資料3

今後の予定について

第2回フォローアップ会議でいただいたご意見

中川サギ類コロニーの今後の方針の考え方（案）　令和8年9月

中島地区の実施方針

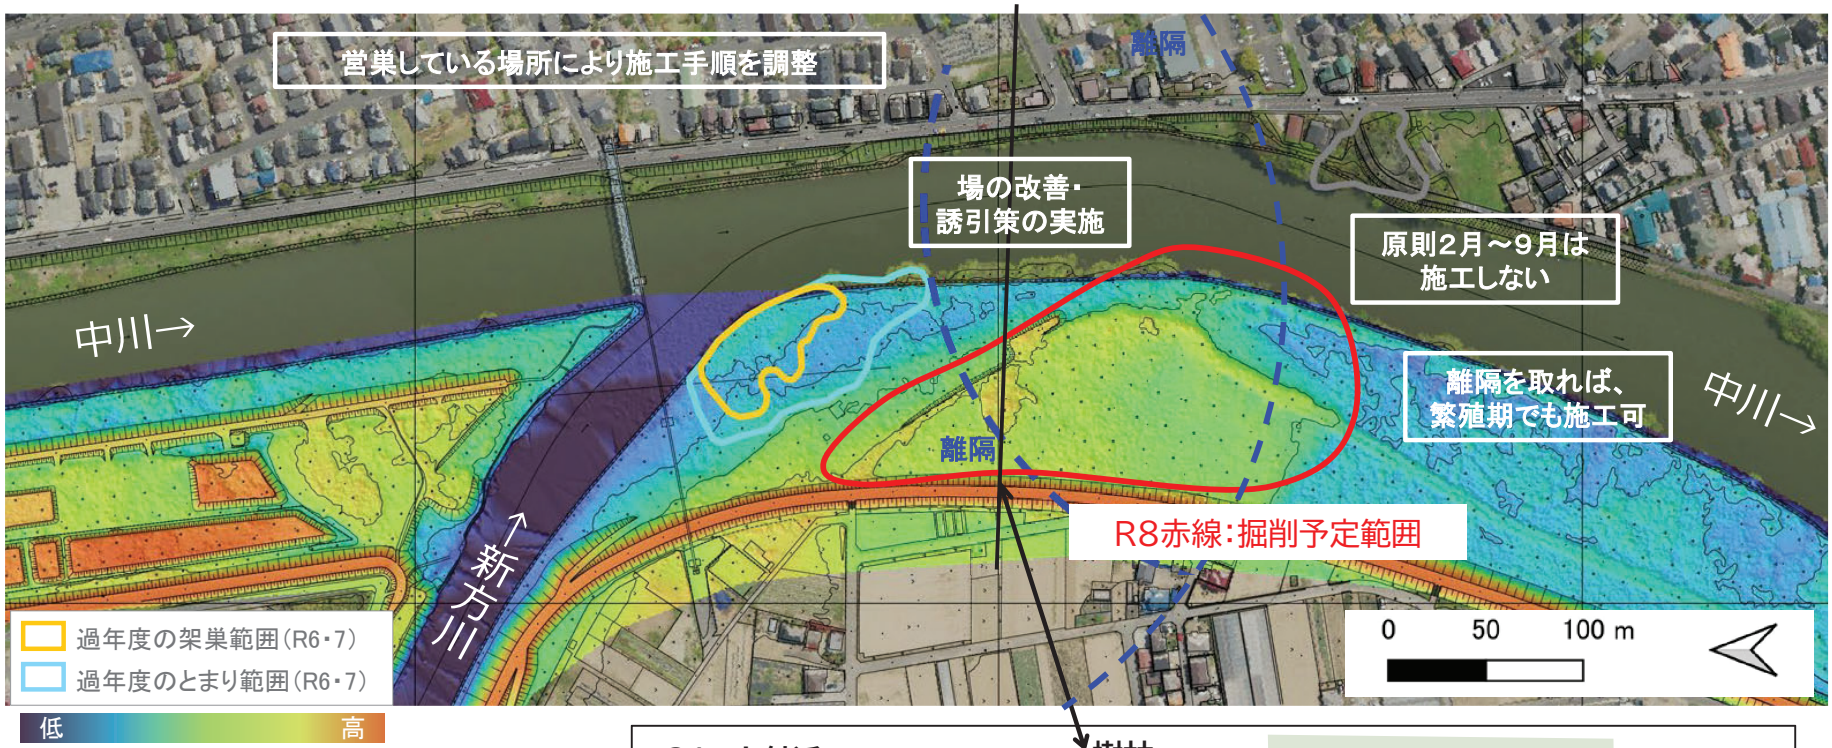
ご意見（要約）	対　応
施工について	■過去の掘削形状の検討	
	・過去の掘削形状の検討経緯（面積データ）を整理すること。	・中川中島地区の整備内容についてはP4にて説明
	■河岸の勾配（1：3）を変化させることがサギ類への配慮となりうるか	
	・環境に配慮した一般的な勾配とすることで妥当。	・中川中島地区の整備内容についてはP4にて説明
	■河道掘削にあたりサギ類がインパクトと認識しない離隔距離等はどの程度か	
	・架巣範囲やとまり範囲に変化を与えないのであれば、非繁殖期に掘削工事をしてもサギ類への影響は少ない。31.5kより下流は架巣範囲やとまり範囲にかかっていないため、前倒しで掘削することは可能。	・再検討した整備内容の施工方針をP5にて説明 －離隔距離が確保される箇所から着手する。 －繁殖期は架巣範囲やとまり範囲に変化を与えない。
誘導策	■「中の島」形状で残る部分で未だ架巣範囲・とまり範囲に入っていない部分に対し、掘削前にサギ類を誘導するなどのミティゲーション手法について	
	・架巣範囲の面積に相当する分を藤棚みたいな人工構造物で、営巣環境を確保してはどうか。	・状況の変化を受け、緊急流域治水プロジェクトに位置付けた整備を実施し、当面は旧営巣地は手を付けないものとする（P4）。今後の河川整備計画規模での河道掘削の際に、代償措置（構造物）についても再検討する。
	・営巣林に隣接した場所での試験的な実施は現存の営巣林の高さを延長させるのがよい。	
	・残り3年で実際に営巣するような植生の成立や人工構造物をつくるのは難しい。	
	・とまり範囲の「目隠し」を代替する擬木などの検討も必要ではないか。	
そのほか	■そのほか	
	・中島地区から一部移動した対岸屋敷林のコロニーがなくならないようにすることが大切。	・コロニーが民有地に移動し、周辺の地域住民から苦情が多数寄せられている。埼玉県や吉川市と調整を進めているが、判断は自治体等に委ねられている。
	・対岸屋敷林は、埼玉県や市等と共有しながら取り組む必要がある。	・民有地については、現在吉川市が協議を進めているが、最終的な判断は地権者及び自治体等に委ねられている。 ・今年度、枝おろし等が実施される可能性がある。

- 第２回フォローアップ会議までの意見を踏まえ、赤枠内の一部樹木の伐採、旧堤防部分の土砂掘削を進める。
- なお、旧堤防部分の土砂掘削については、採食環境を創出できるようできるだけ工夫を行う。

・原則、繁殖期2月～9月は施工しない
・離隔がとれる範囲は通年施工
